Comité vélo du XVIIIème
9 mai 2017

Porte de la Chapelle

Sens sortant

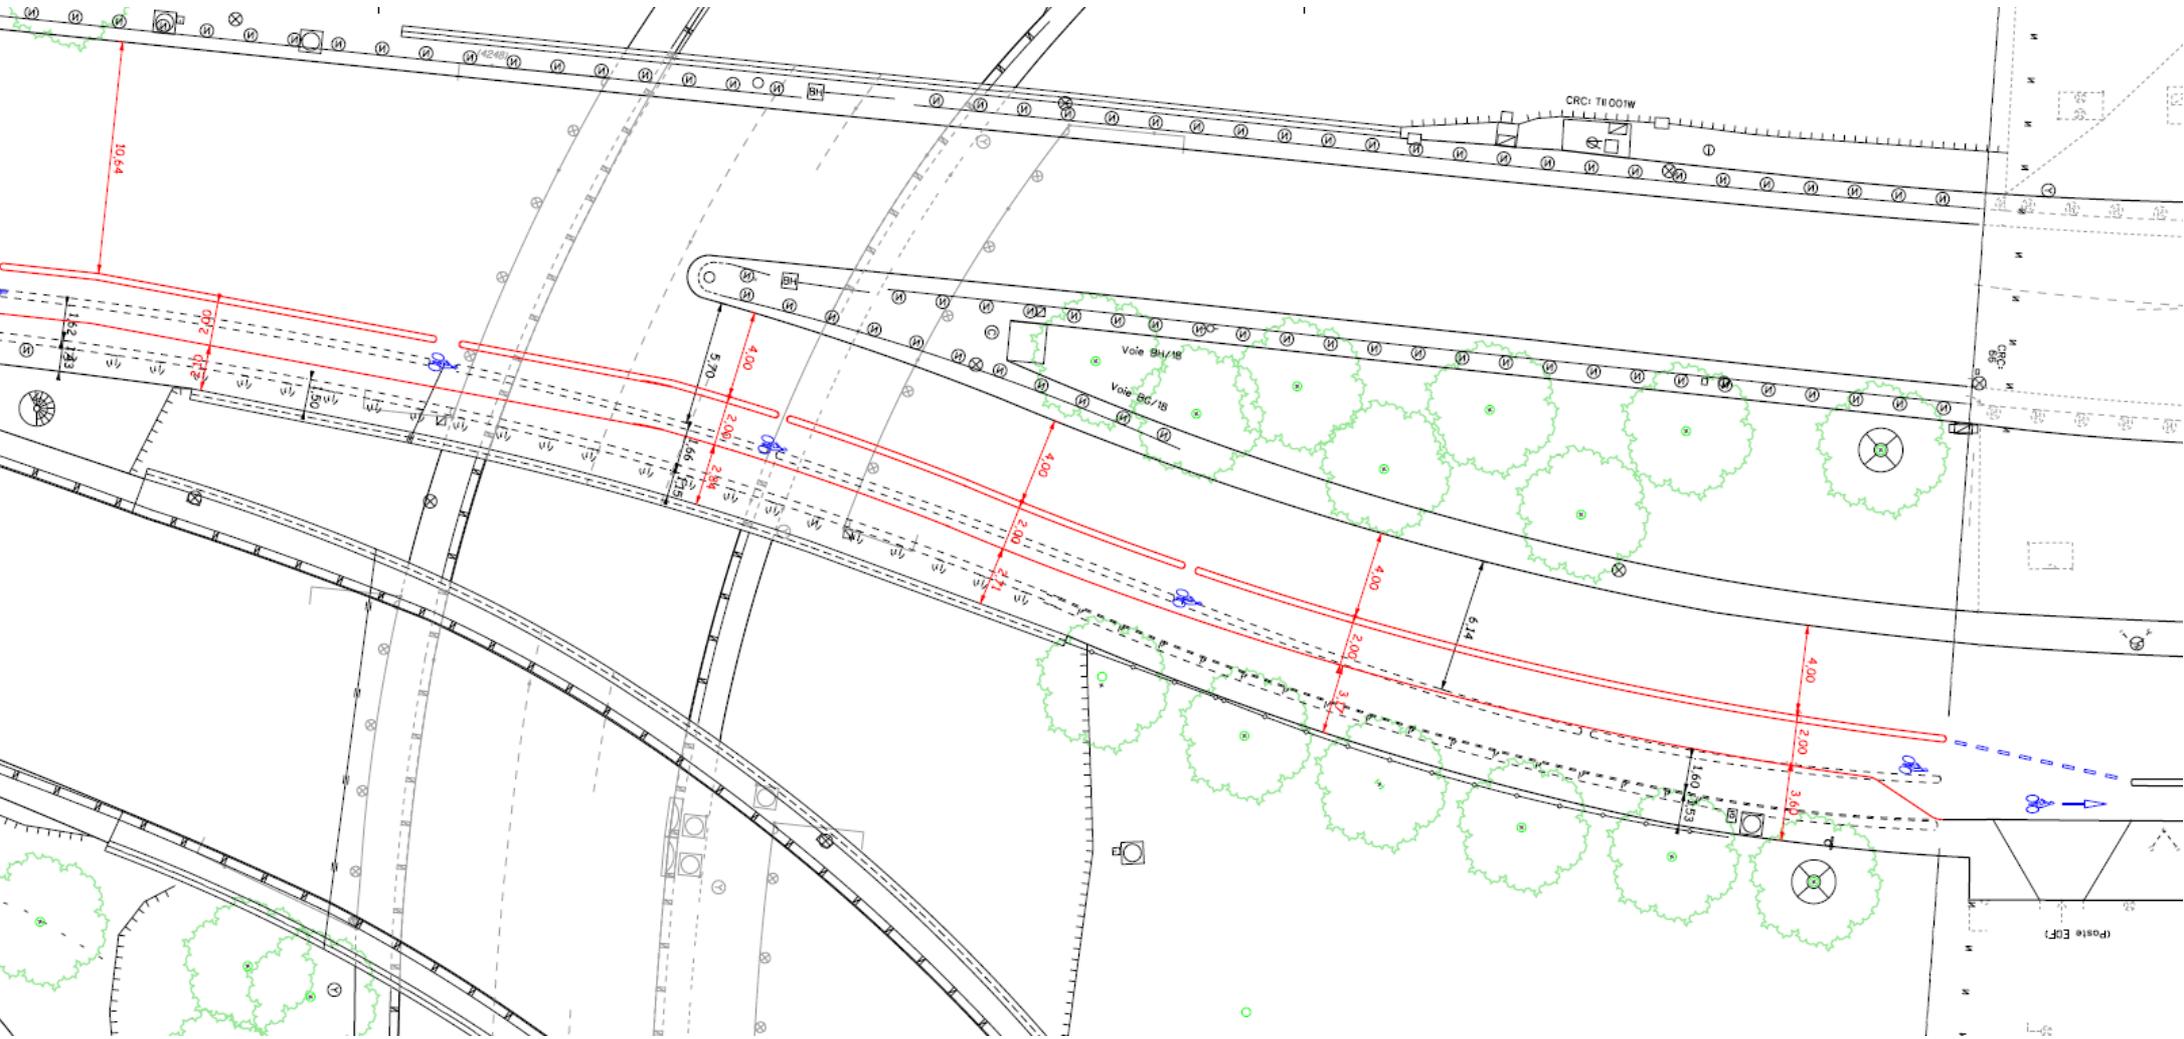
Continuité cyclable dangereuse : longue (50 m), et en conflit avec l'entrée du périphérique

Absence de continuité piétonne malgré un besoin

Projet

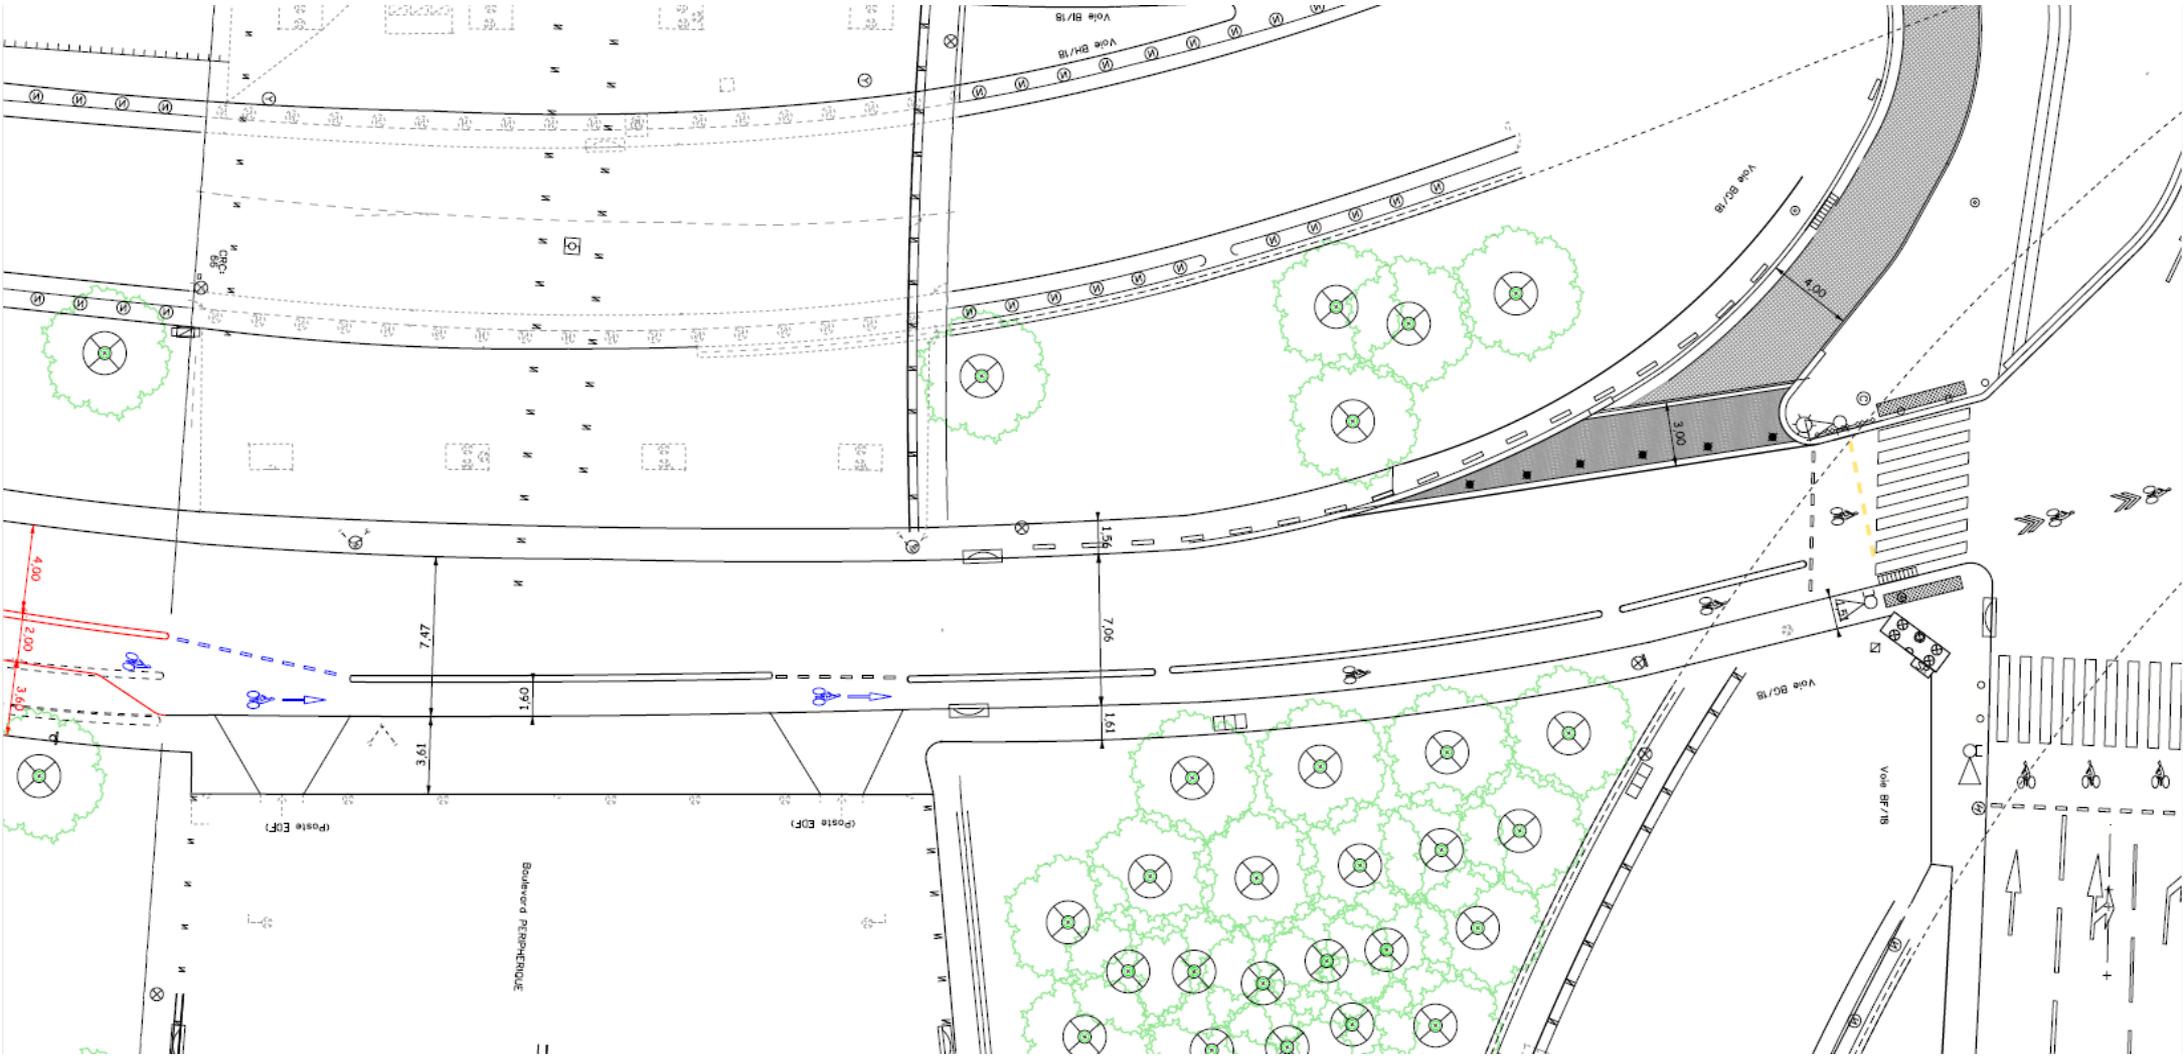
Absence de protection de la piste cyclable
